**Avis de la Mission Régionale d'Autorité environnementale
de Bourgogne-Franche-Comté
sur le projet de parc photovoltaïque
sur la commune de Bussy-le-Grand (21)**

N ° BFC-2026-021024/A P

La société ib vogt France SASU a déposé une demande de permis de construire pour un projet de parc photovoltaïque sur le territoire de la commune de Bussy-le-Grand dans le département de la Côte d'Or (21).

Figure 2 : Implantation du projet (source : étude d'impact)

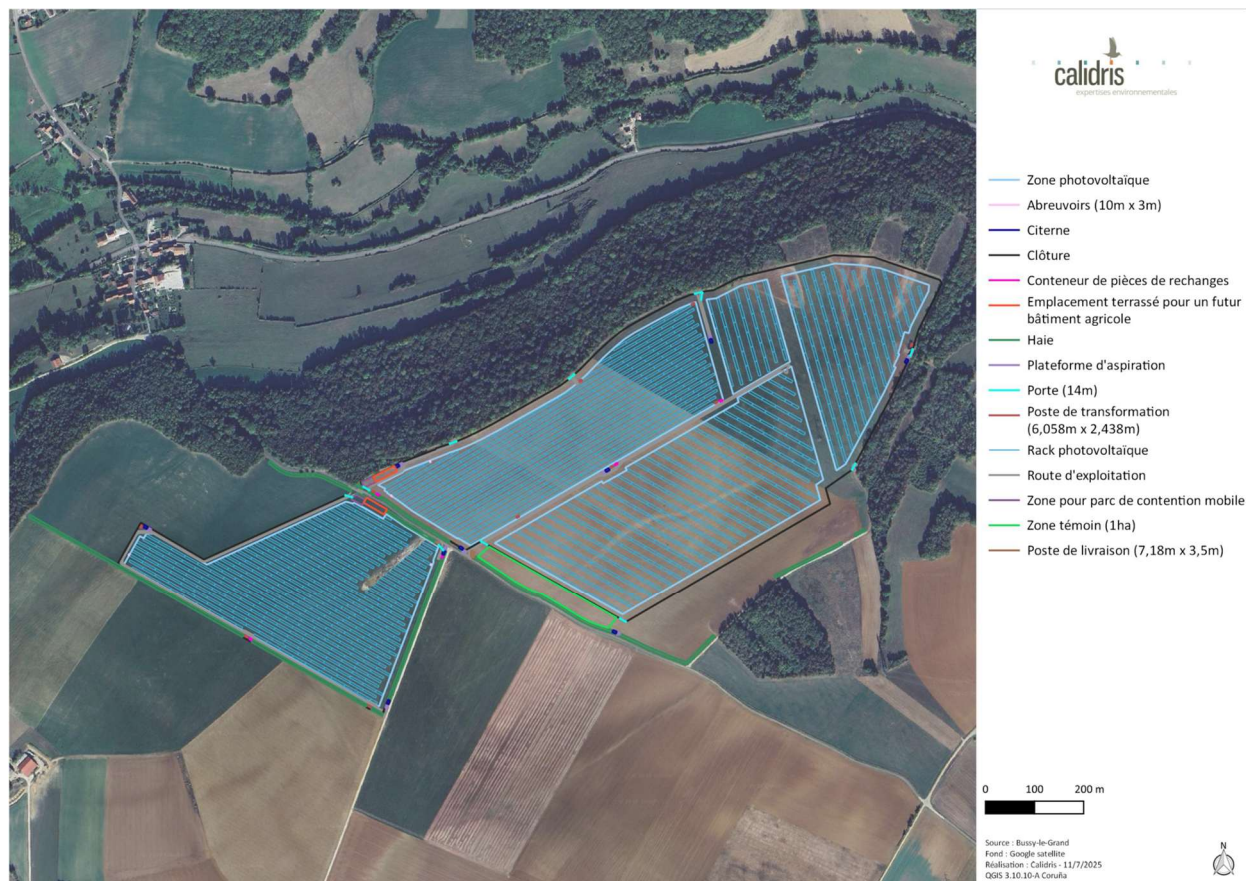
Le projet est bordé par d'autres parcelles agricoles au sud et par des boisements de feuillus au nord, à l'ouest et à l'est. Il conviendra à ce titre d'appliquer les nouvelles dispositions émises par le service départemental d'incendie et de secours (SDIS) en matière de recul des installations par rapport aux lisières forestières, à savoir une distance minimale de 50 mètres, car ce n'est pas le cas en l'état.

Figure 3 : Servitudes liées au patrimoine et AEI (source : étude d'impact)

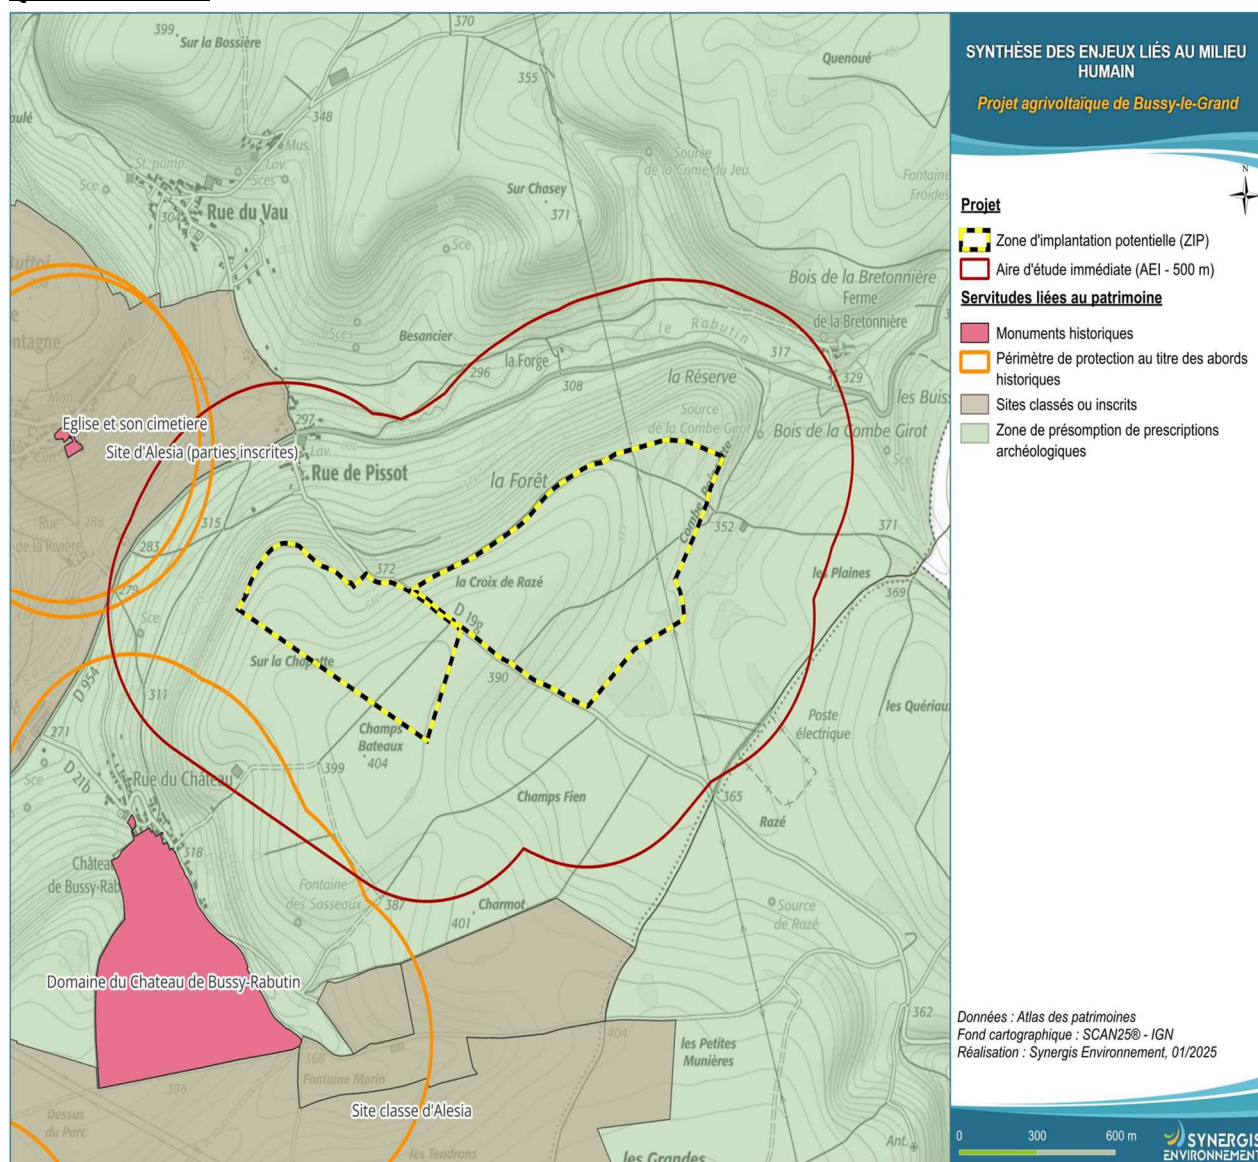
Contrairement aux autres thématiques traitées dans le dossier, le périmètre des aires d'études pertinentes pour l'analyse des enjeux liés au paysage et au patrimoine n'est pas clairement défini. La synthèse des enjeux humains (présentée sur la figure 3) inclut les servitudes liées au patrimoine par rapport à l'aire d'étude immédiate (AEI), celle-ci comprenant la Zip avec une zone tampon de 500 m. Une aire d'étude éloignée (AEE) permettant une analyse plus large, notamment sur le paysage, est utilisée dans l'étude, bien que le rayon relatif à l'enjeu paysage ne soit pas précisé¹³. Pour le paysage et le patrimoine, l'étude indique que « les aires d'étude sont présentées dans l'état initial du paysage page 273 », ce qui n'est pas le cas.

La MRAe recommande de déterminer clairement les aires d'étude pertinentes concernant le paysage et le patrimoine et de justifier leur définition.
